DETERMINAZIONE DEL DIRIGENTE SERVIZIO VIA/VINCA 25 giugno 2025, n. 287

[ID VIP 13890] - Parco eolico costituito da 15 aerogeneratori di potenza nominale pari a 5,76 MW, per una potenza complessiva di 86,4 MW, da realizzarsi nel Comune di Apricena (FG), in località SERRILLO e CIOCCHERELLE, e delle relative opere di connessione alla RTN ricadenti anche nel Comune di San Severo (FG).

Proponente: AURORA SERRILLO S.R.L.

ID_VIP 13890

Figura 2 – Verifica di coerenza del progetto rispetto alle aree idonee di cui al d.lgs. 199/2021 lettera a) – fonte:
<https://webapps.sit.puglia.it/freewebapps/ImpiantiFERDGR2122/index.html>

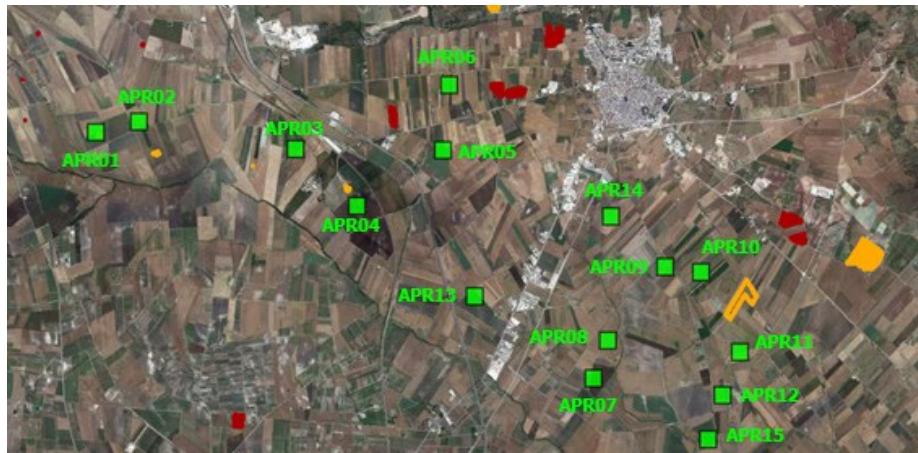
- **Lett. a)** – **non** è interessata da impianti della stessa fonte, ma in prossimità dell'area sono presenti numerosi impianti eolici e fotovoltaici;

Figura 7 – Stralcio aree non idonee FER Regione Puglia con indicazione dell'area IBA 203 Promontorio del Gargano e Zone Umide della Capitanata

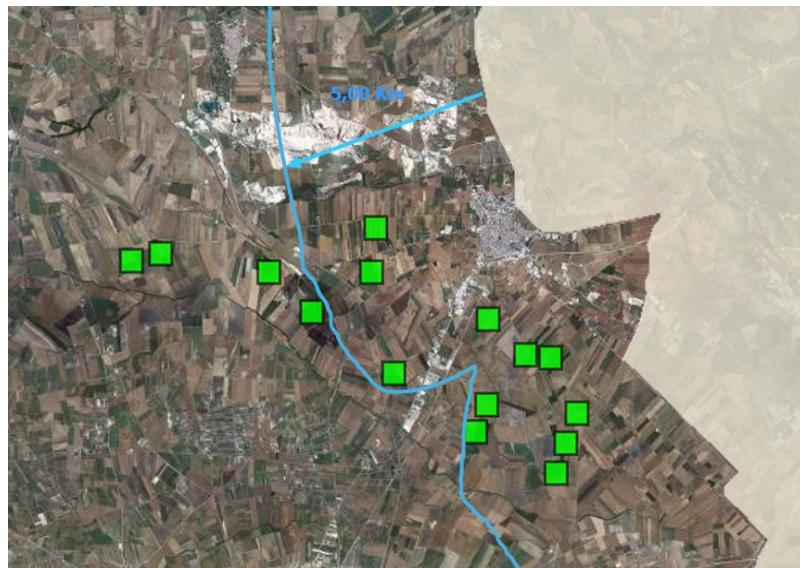
L'area di impianto ricade nel Buffer di 5000 m dell'**IBA 203 Promontorio del Gargano e Zone Umide della Capitanata**, tranne per gli aerogeneratori APR01, APR02, APR03, APR04.

Figura 9 – Carta uso del suolo – fonte WON051_ES.11.2_Elabcartogr-signed

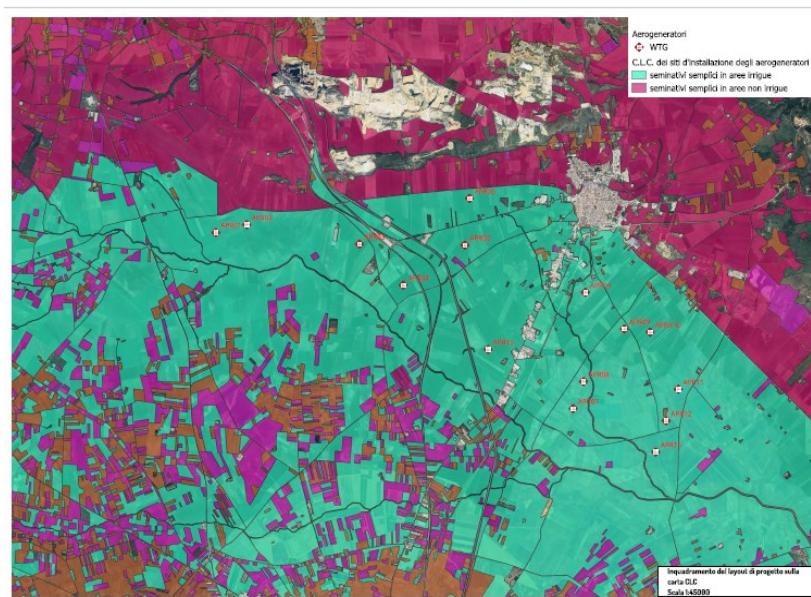
- e) l'impianto **non è integrato** nel contesto delle tradizioni agroalimentari locali e del paesaggio rurale. Per quanto riguarda l'uso del suolo, l'area interessata dal posizionamento degli aerogeneratori è classificata come superficie agricola nel comune di Apricena (FG) ed è caratterizzata dal **codice 2121 - seminativi semplici in aree irrigue** secondo il progetto europeo *Corine Land Cover* (cfr <https://webapps.sit.puglia.it/freewebapps/UDS2011/index.html>).
